屋顶总平面图主要修改内容：

09-06地块立面图主要修改内容：

09-09地块立面图主要修改内容：

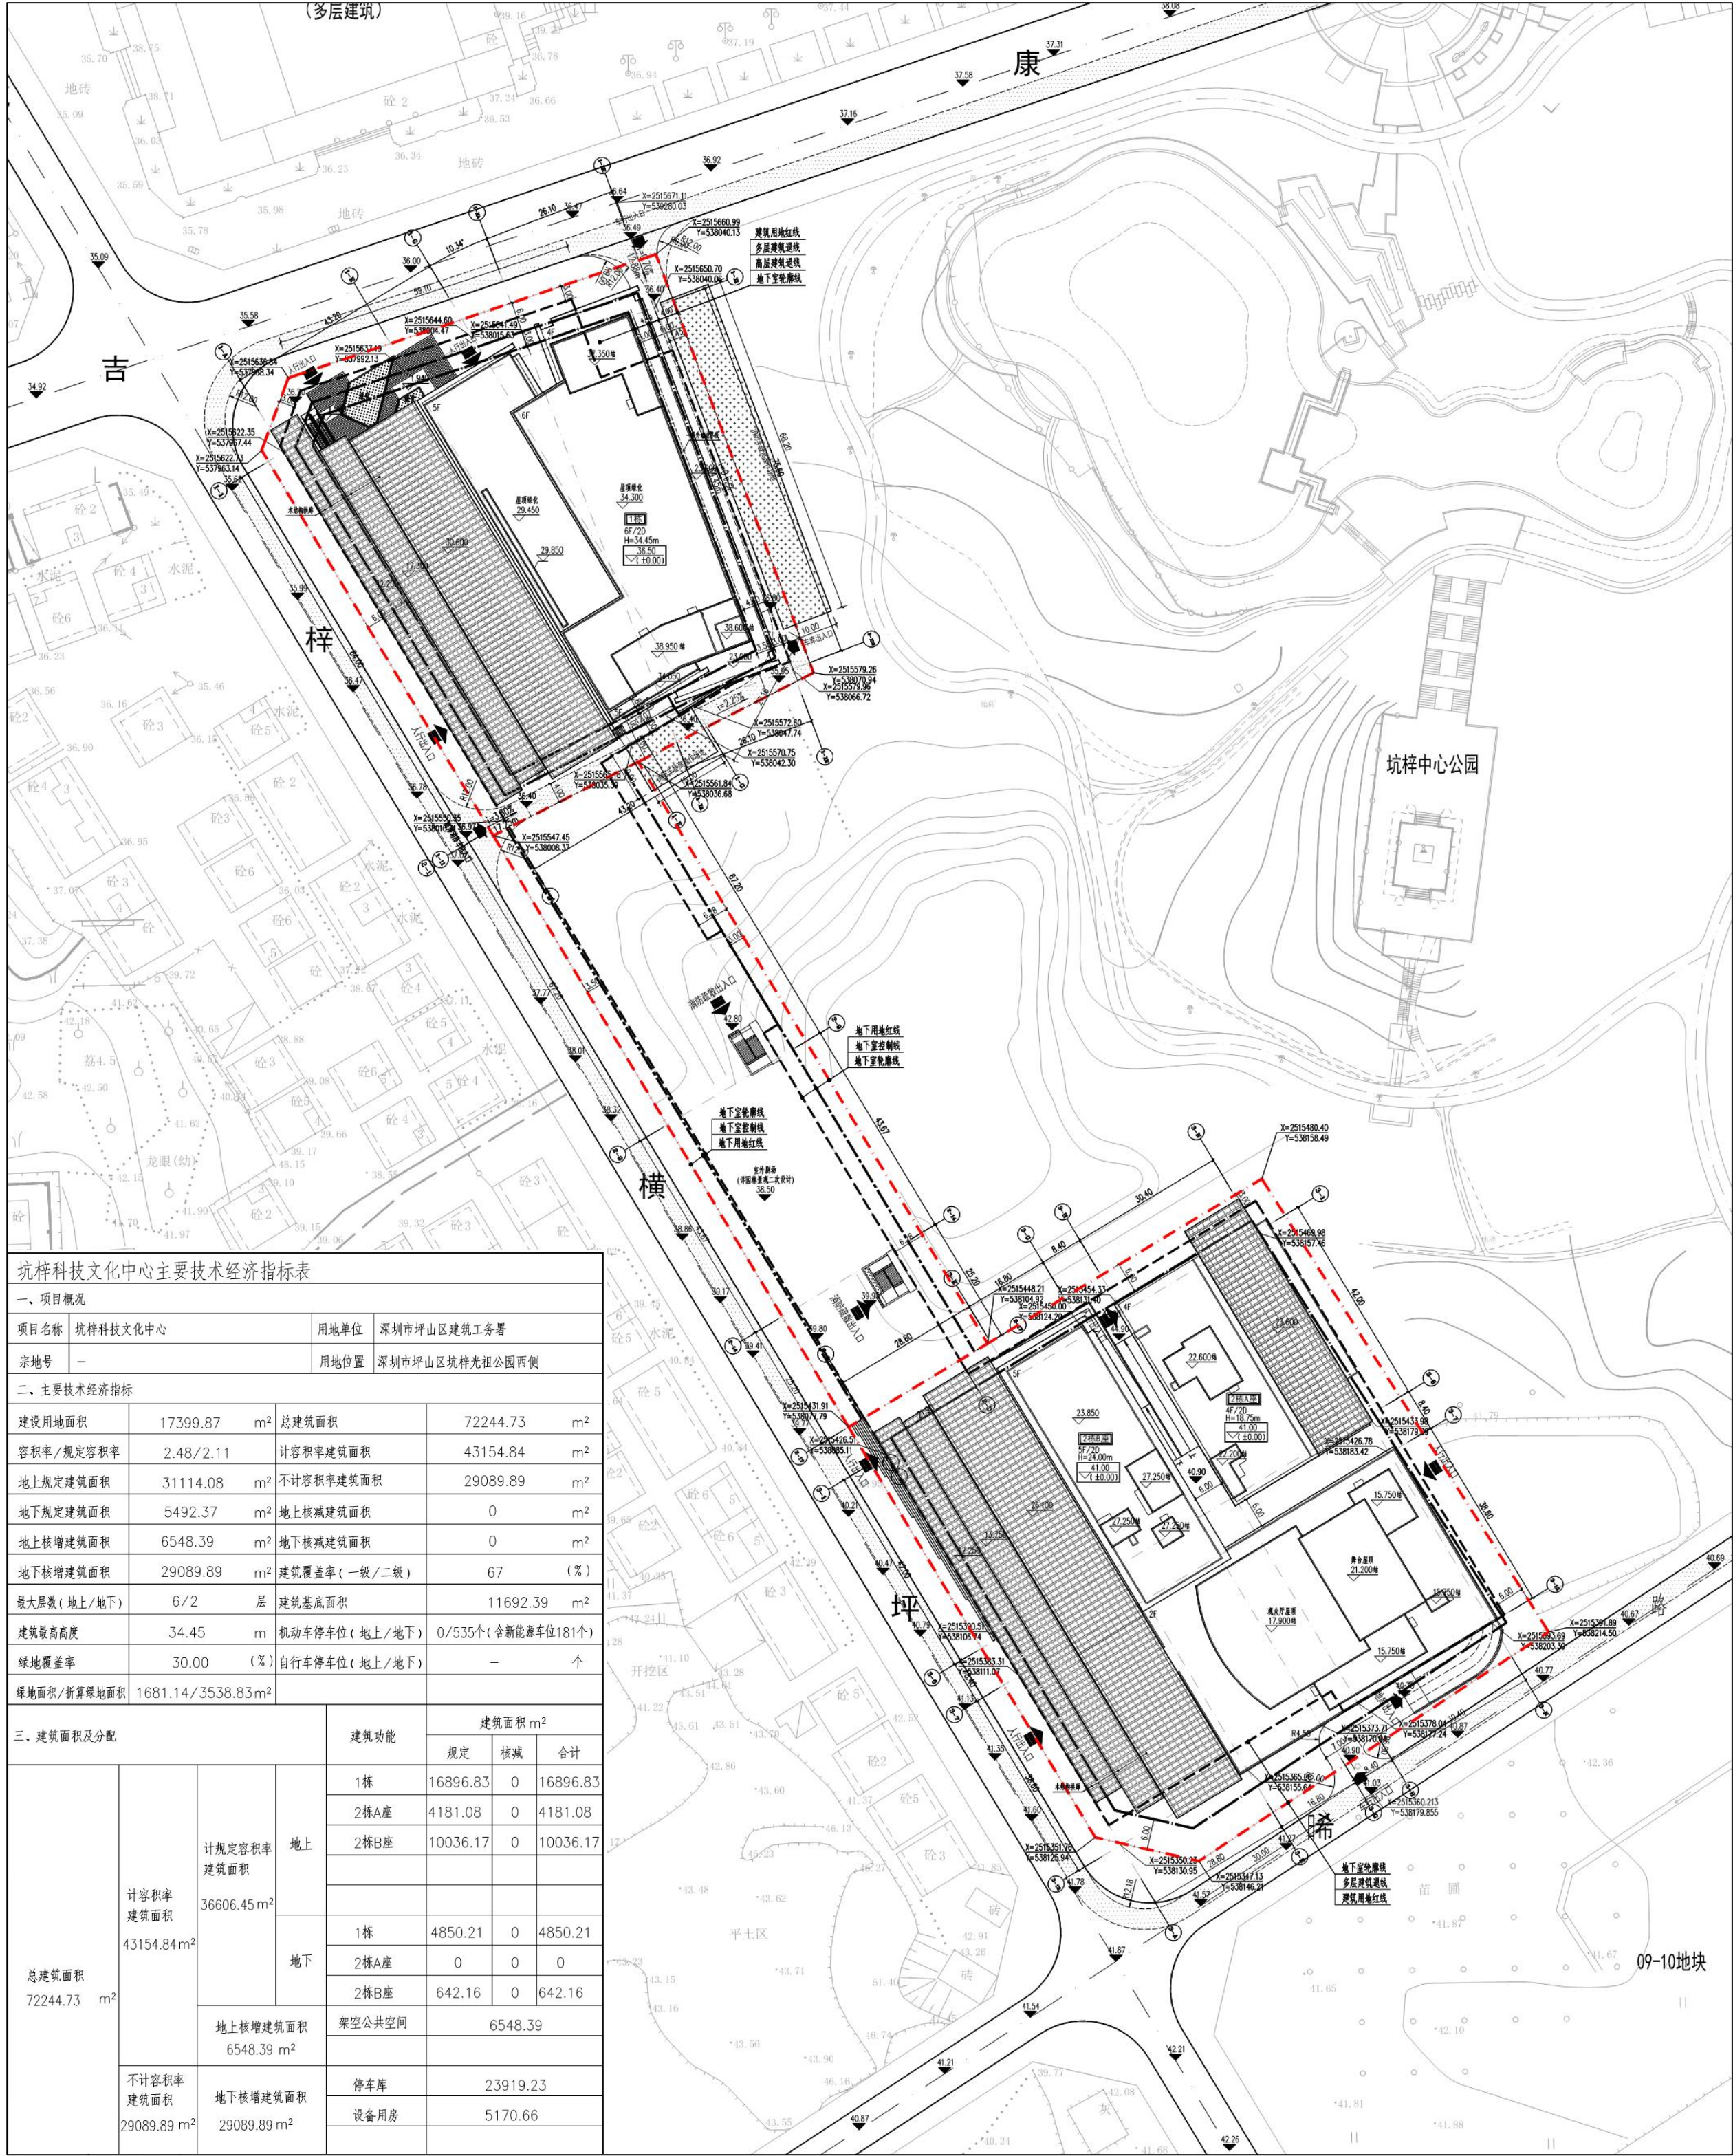
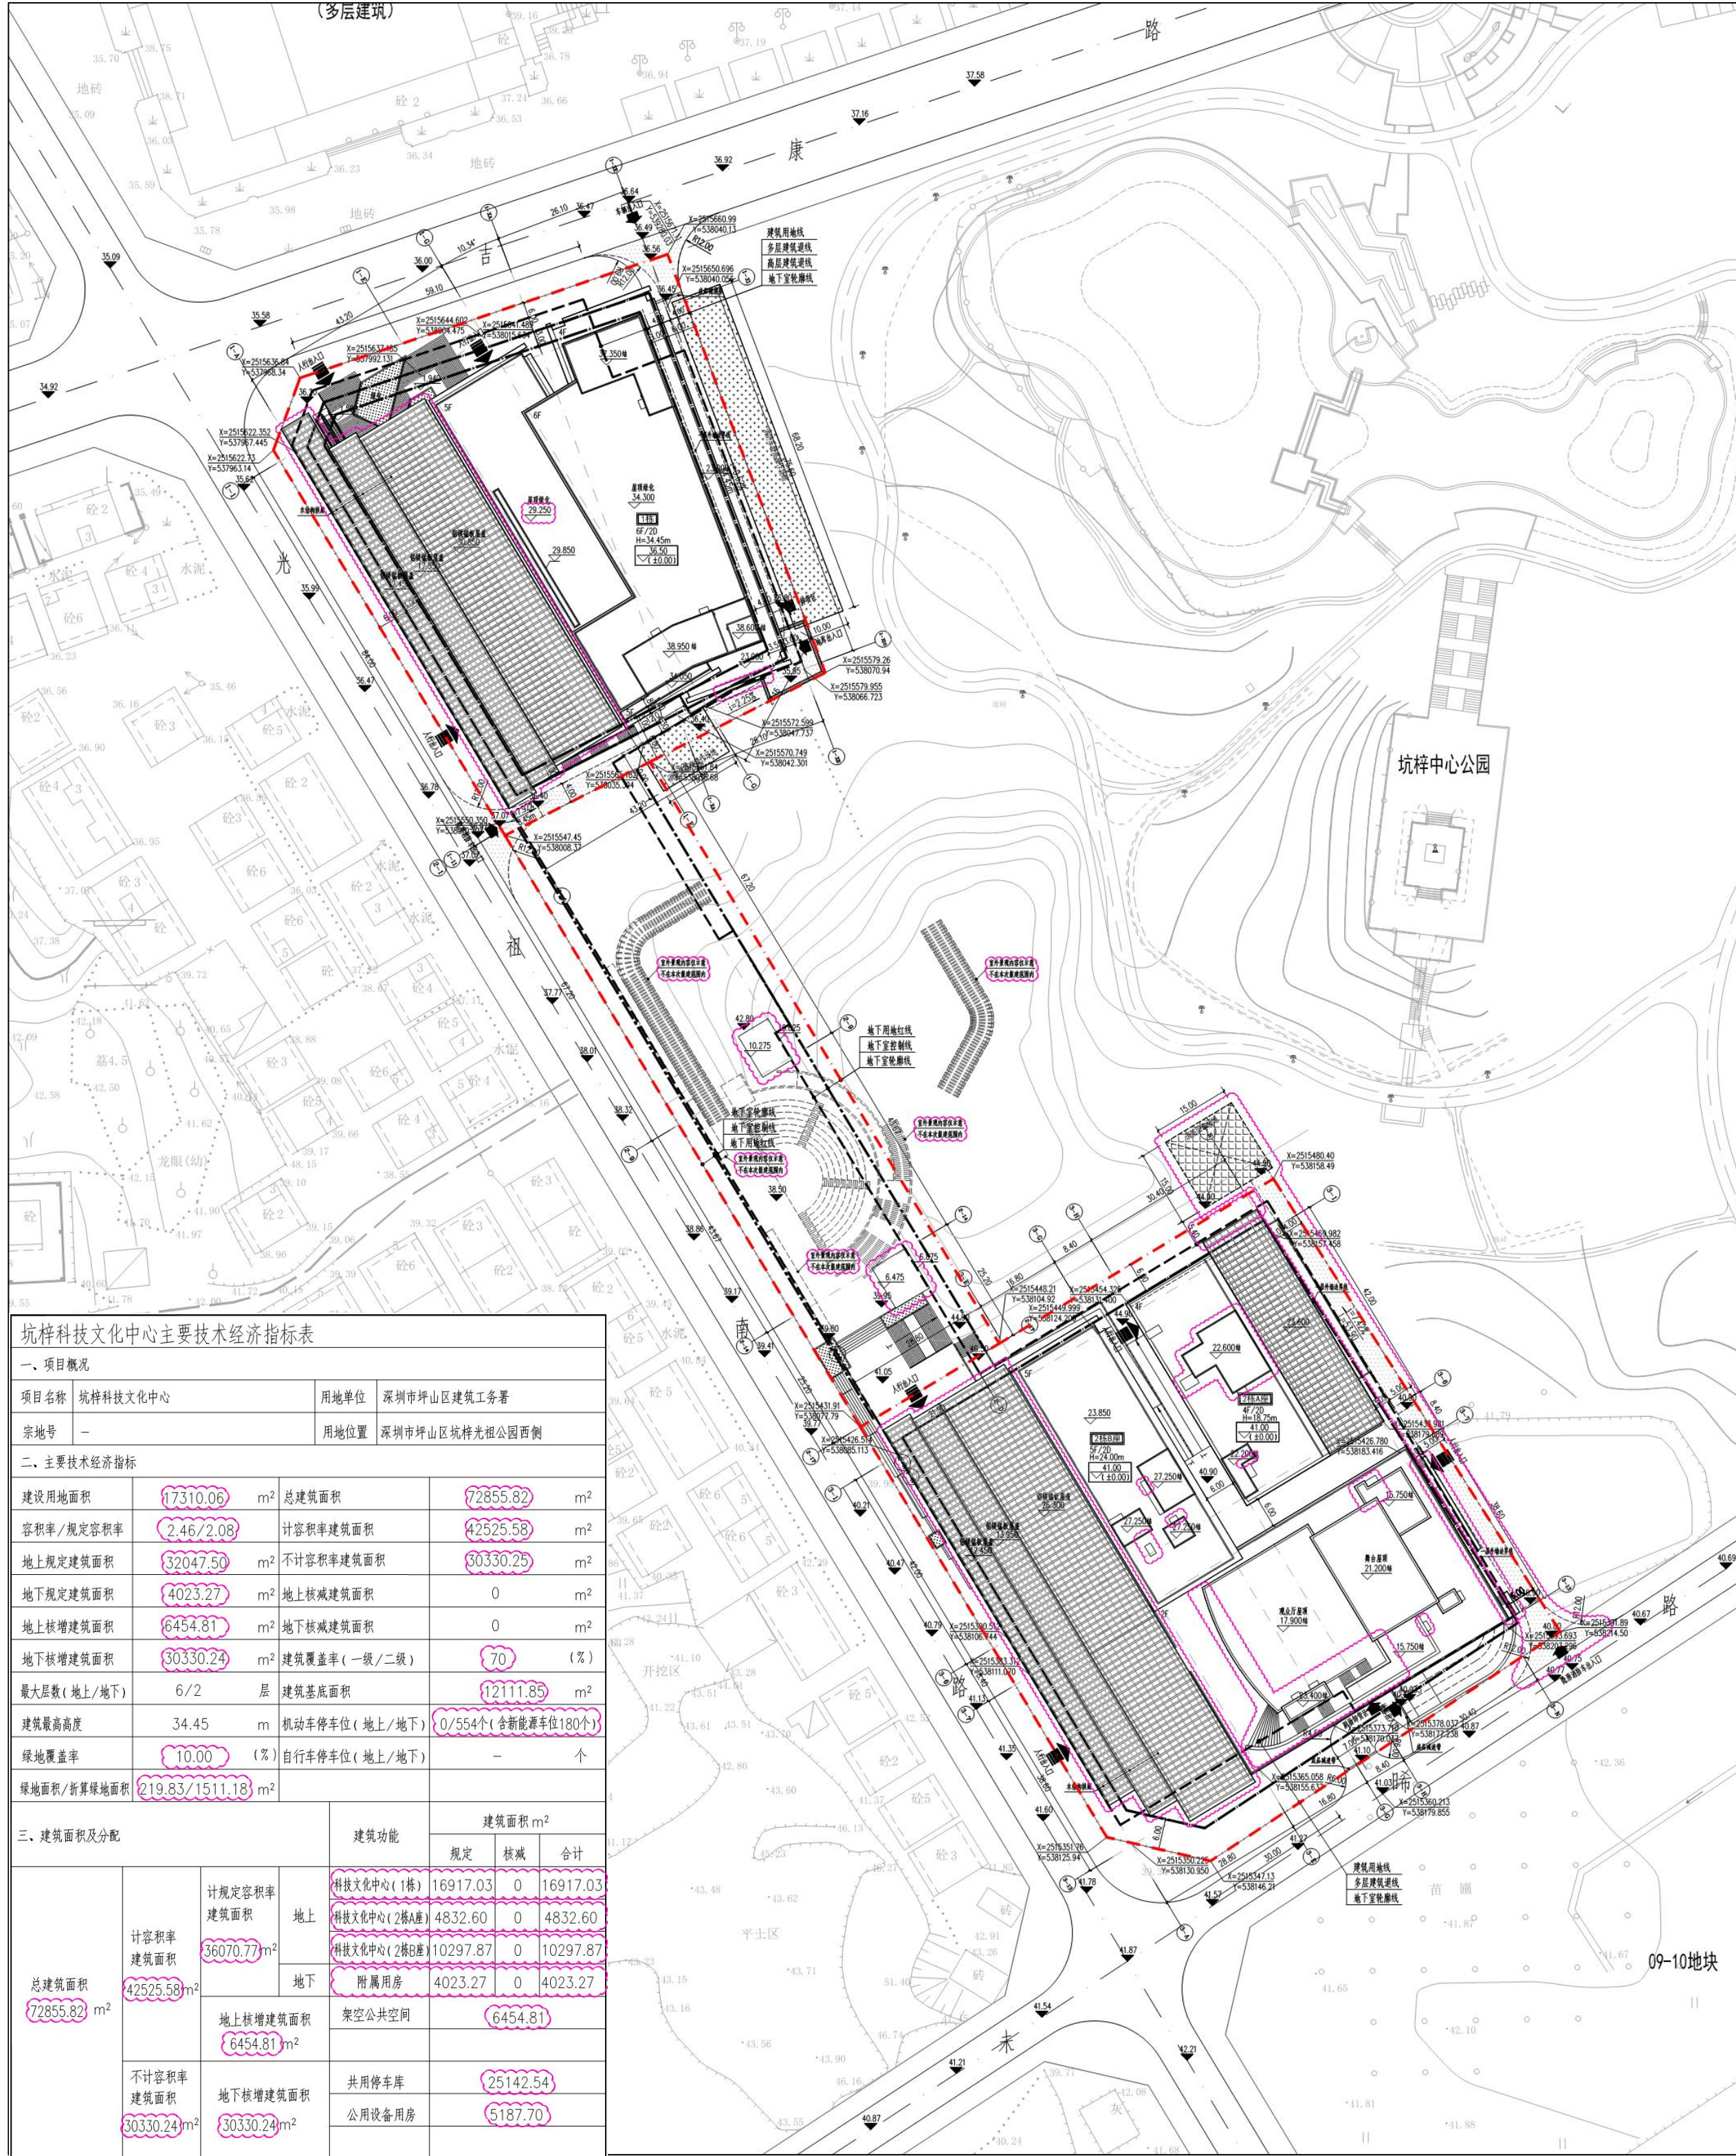
- 1、室外拱廊增加金属顶盖，优化调整拱廊的边界及拱廊顶标高。
- 2、连廊段出地面楼梯增加玻璃雨棚；
- 3、根据建筑单体平面调整，更新屋顶机房顶视图及部分屋顶机房顶标高；
- 4、南区（09-09地块）场地内部增加消防车道及消防车回车场地；
- 5、更新项目经济技术指标表相关数据。

1、室外拱廊增加金属顶盖，优化调整拱廊的边界及拱廊顶标高

2、连廊段出地面楼梯增加玻璃雨棚。

1、室外拱廊增加金属顶盖，优化调整拱廊的边界及拱廊顶标高

3、根据建筑单体平面调整，更新屋顶机房顶视图及部分屋顶机房顶标高

3、根据建筑单体平面调整，更新屋顶机房顶视图及部分屋顶机房顶标高
